SOCIETA' TEKNE SOLAR

Procedura abilitativa semplificata (PAS) ai sensi dell'art. 6 del D.Lgs. 3 marzo 2011, n. 28. Impianto fotovoltaico ubicato in località "Contrada Cantore" individuato all'interno del Catasto Terreni nel Comune di Ginosa (TA) al Fg.129 particelle 290-292-296 della potenza complessiva di 3,07 MWp e relative opere di connessione alla RTN.

Pratica n° 08760010721-03052023-1127

OGGETTO: Verbale di conclusione conferenza dei servizi decisoria in forma semplificata e modalità asincrona ai sensi dell'art.14bis della legge 7 agosto 1990, n. 241 e successive modificazioni - Comune di GINOSA

Buffer 500 m IMPIANTO FOTOVOLTAICO e Beni ai sensi della parte seconda e dell'art.136 del D.Lgs. 42/2004 (Immagine 2)

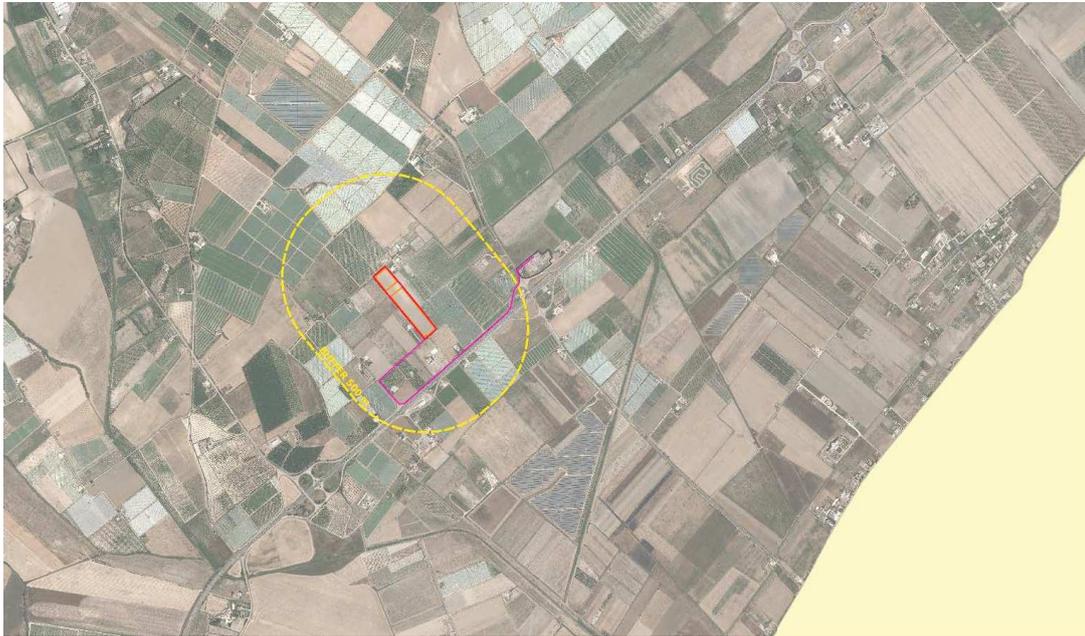
- Ai sensi del comma 8, lettera c-quater) dell'art.20 del D.Lgs.199/2021, come modificato dal Decreto-Legge 17 maggio 2022, n.50, l'impianto fotovoltaico "Ginosa Marina" rientra in un'area che non è ricompresa nel perimetro dei beni sottoposti a tutela ai sensi del decreto legislativo 22 gennaio 2004, n. 42 (vedere Immagine 1), né ricade nella fascia di rispetto dei beni sottoposti a tutela ai sensi della parte seconda e dell'articolo 136 del medesimo decreto legislativo (vedere Immagine 2).
